Observations et commentaires sur le projet de construire une sous-station électrique de 120 kV/25 kV, dans le cadre du projet d'agrandissement du terminal portuaire de Contrecoeur, dans la zone du ruisseau 1, un cours d'eau contaminé.

Société pour vaincre la pollution (SVP)

Septembre 2026

Concentration plomb dans le ruisseau 1 au printemps et en été 2018

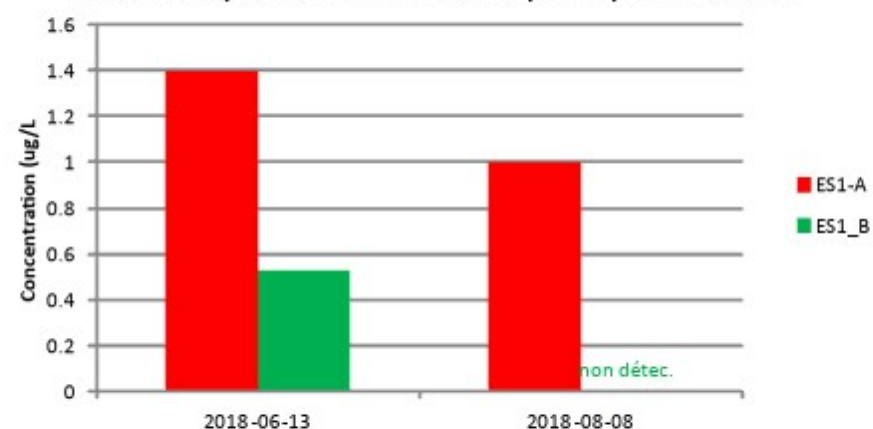
D'après le document 3 cité plus haut, en 2018, les concentrations de cuivre (Cu), de chrome (Cr) et de plomb (Pb), dans l'eau dans la partie amont du ruisseau 1 au site d'échantillonnage ES1-A, à 40 m du projet du poste électrique proposé, dépassaient celles mesurées dans la partie aval du cours d'eau au site d'échantillonnage ES1-B (voir la table 1 à la fin du texte). Des facteurs d'augmentation des concentrations entre ces deux points d'échantillonnages varient de 2.2 à 6.4 fois.

Concentration chrome dans le ruisseau 1 au printemps et en été 2018

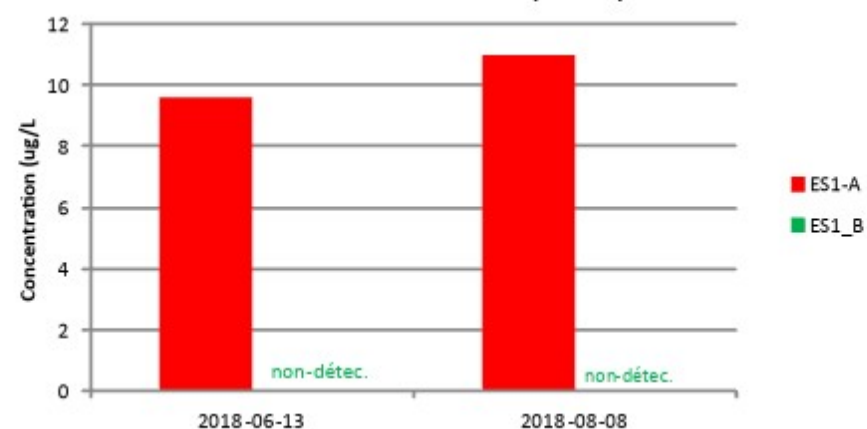
Pour le Cr, aucune détection n'a été observée en aval du ruisseau, contrairement à la zone aval (ES1-A) où le taux de Cr était de 9.6 à 11 ug/L.

Concentration cuivre dans le ruisseau 1 au printemps et en été 2018

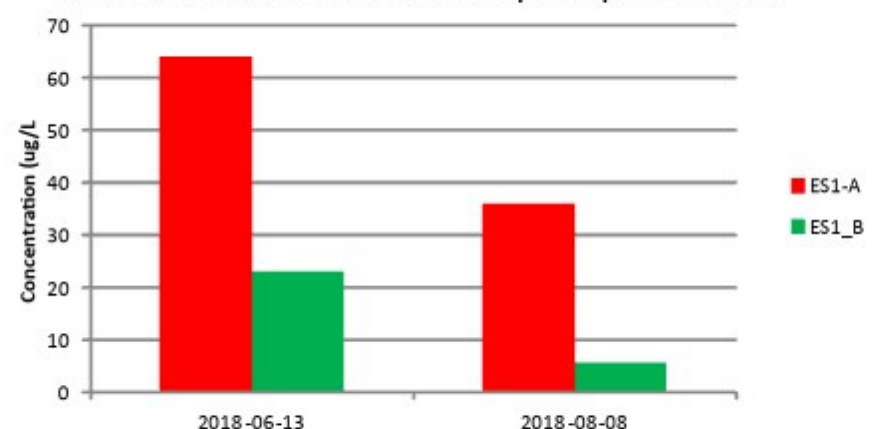
La zone amont avait des concentrations de Cu de 36 et 64 ug/L, soit 2.78 à 6.43 fois plus grandes que celles mesurées en aval (23 et 5.6 ug/L -site ES1-B) dans la zone amont du ruisseau 1.

Concentrations de métaux dans l'eau de surface du et ruisseaux 1 s'écoulant sur les terrains de l'APM à Contrecoeur en 2018.

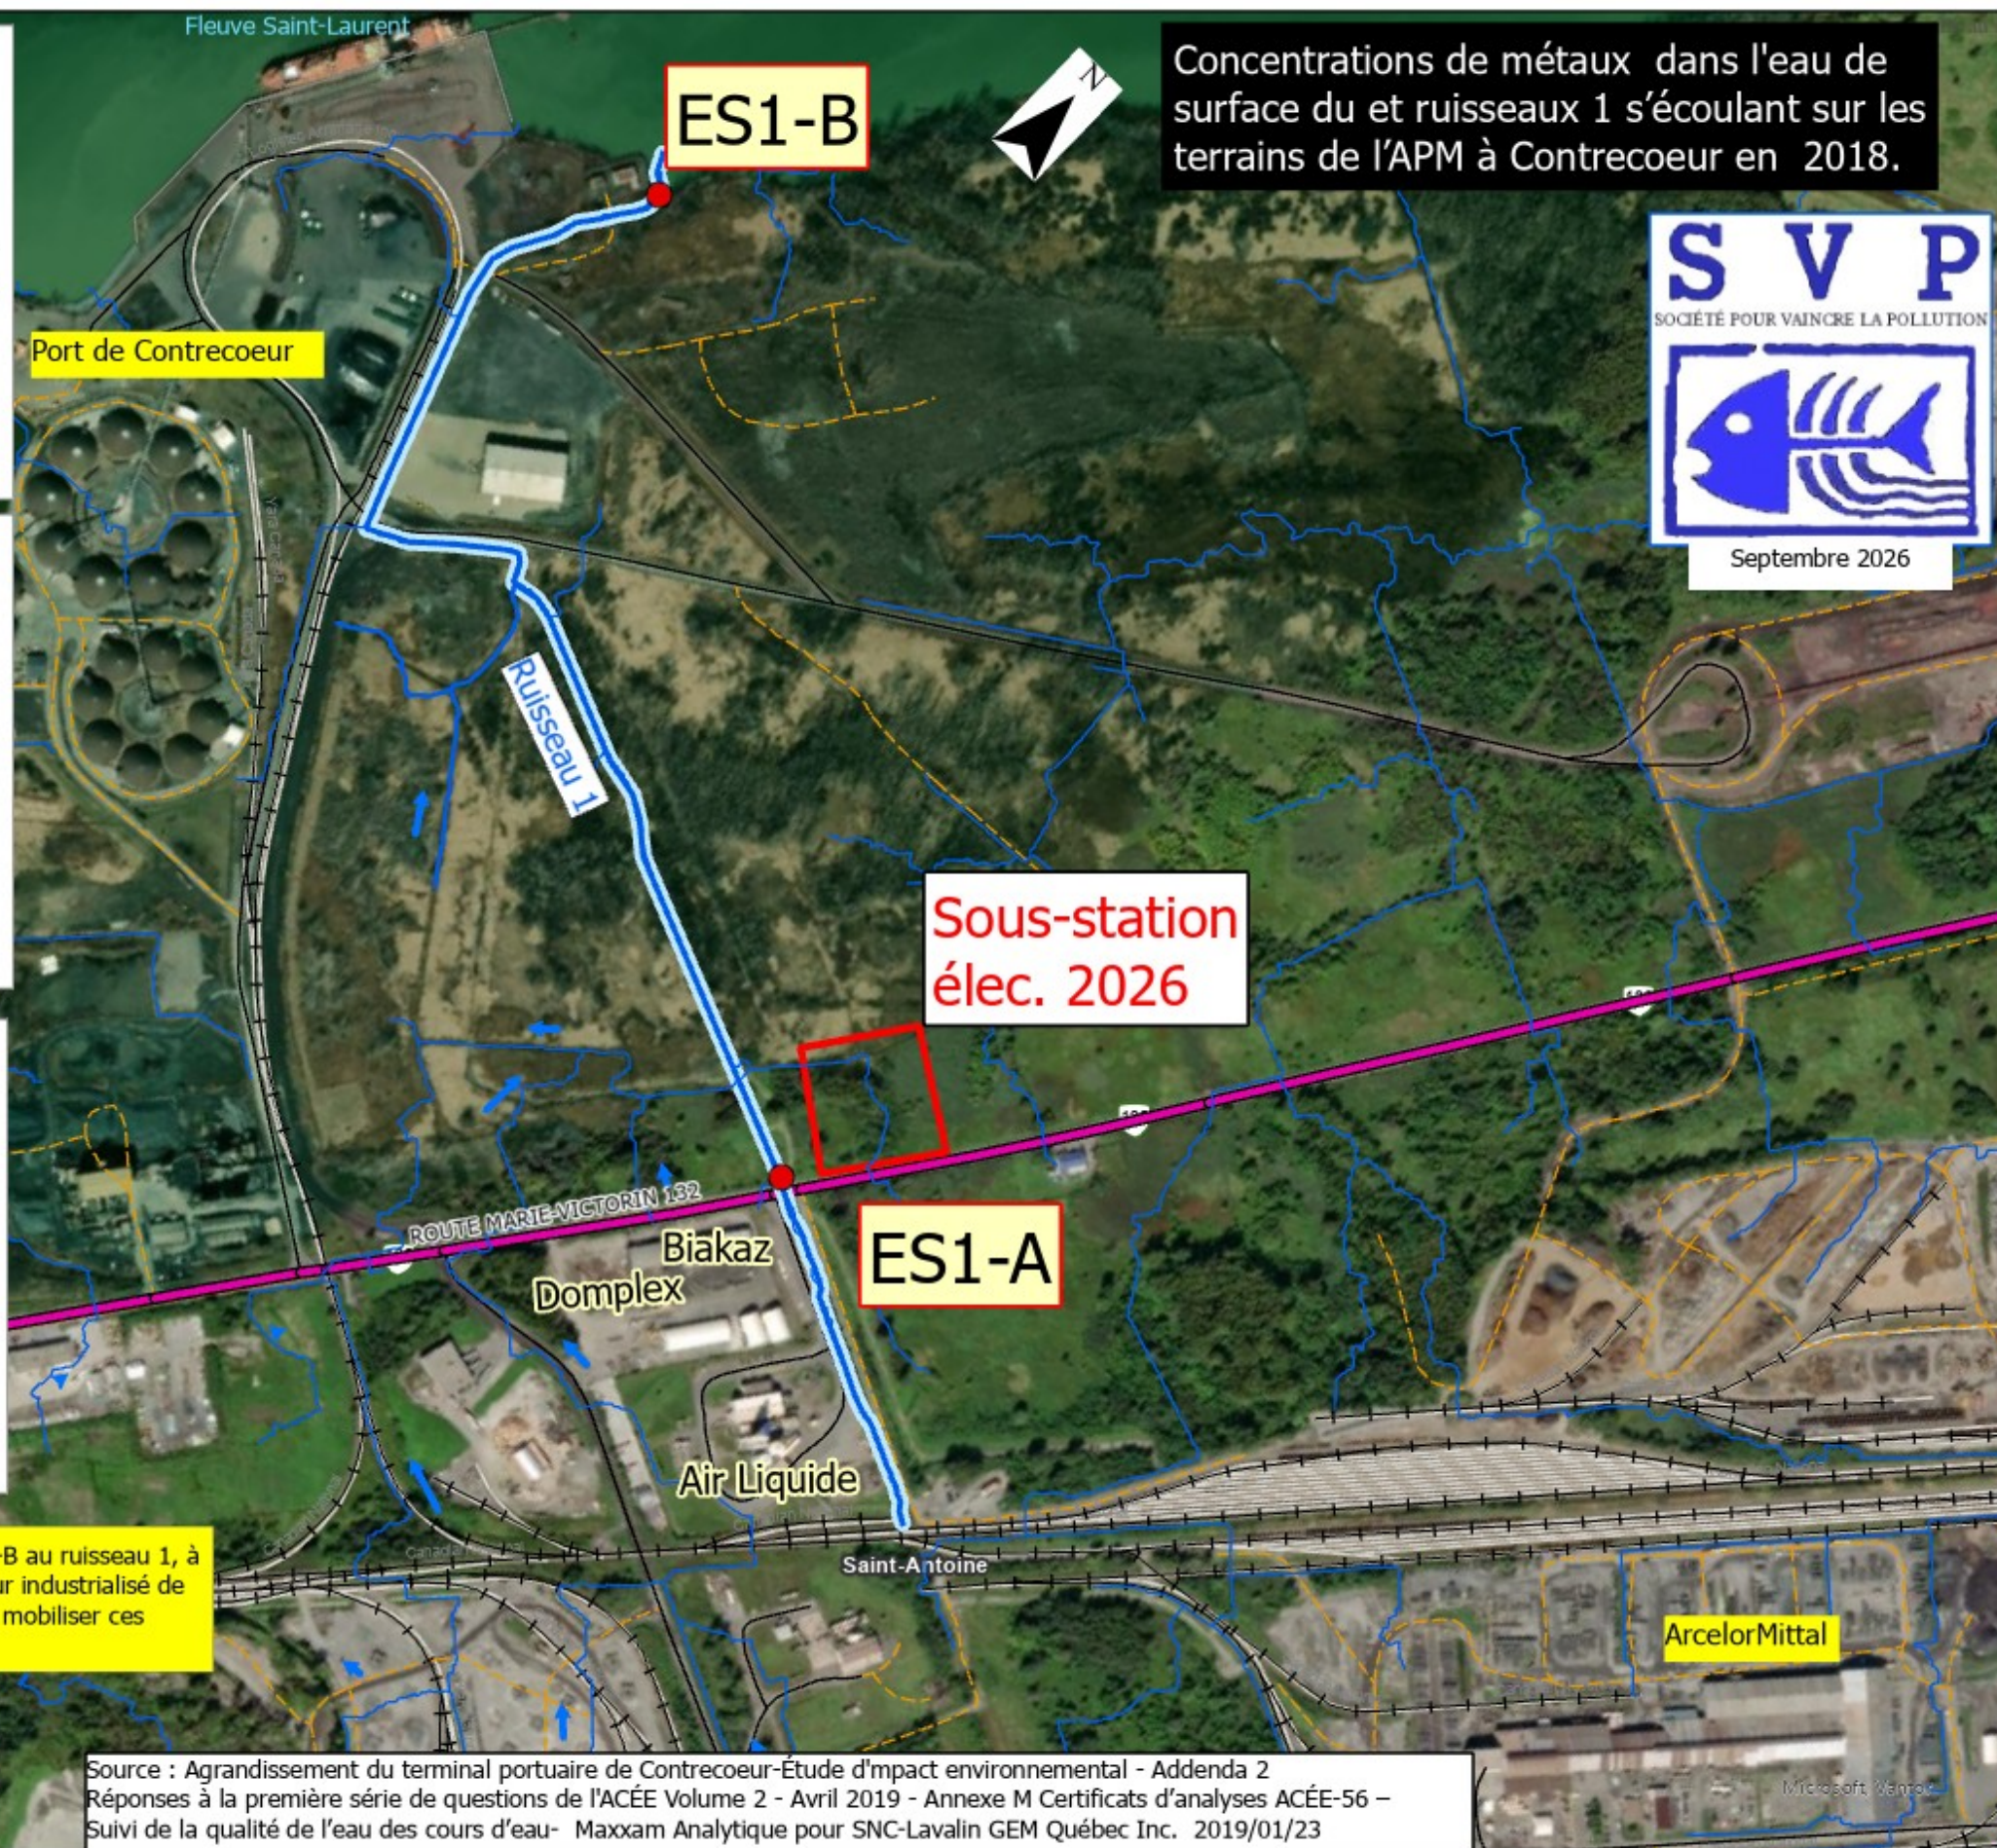
La SVP est d'avis que les travaux de construction du poste électrique à 40 m de ce ruisseau risquent de mobiliser ces métaux vers le fleuve Saint-Laurent, situé à 1 300 m en aval.

Taux plus élevé de plomb (Pb), de chrome (Cr) et de cuivre (Cu) au site ES1-B au ruisseau 1, à proximité à la station électrique proposée. Ce ruisseau passe dans un secteur industrialisé de Contrecoeur. Les travaux pour construire cette station électrique risquent de mobiliser ces métaux vers le fleuve.

La SVP est de plus d'avis, vu que les données de contamination de ce ruisseau datent de 8 ans, que l'AIEC, et le cas échéant ECCC et le MPO, doit ensemble ordonner à l'APM de refaire une caractérisation contemporaine du ruisseau 1 qui inclut un profil de contaminants complet dans la colonne d'eau en temps sec, lors de pluie et durant la fonte des neiges. De plus, la SVP demande qu'un même profil de contaminants soit fait sur les sédiments du ruisseau 1.

Ces caractérisations doivent être faites avant d'autoriser ce projet de station électrique.

Le cas échéant que l'état toxicologique du ruisseau 1 ne permet pas une construction environnementalement acceptable du poste électrique proposé, la SVP demande que ce projet de poste soit déplacé dans une zone non contaminée ou alternativement que le ruisseau 1 soit décontaminé et que les sources de sa contamination soient identifiées et que des mesures soient prises pour stopper la recontamination du ruisseau et ce avant la construction du poste électrique.
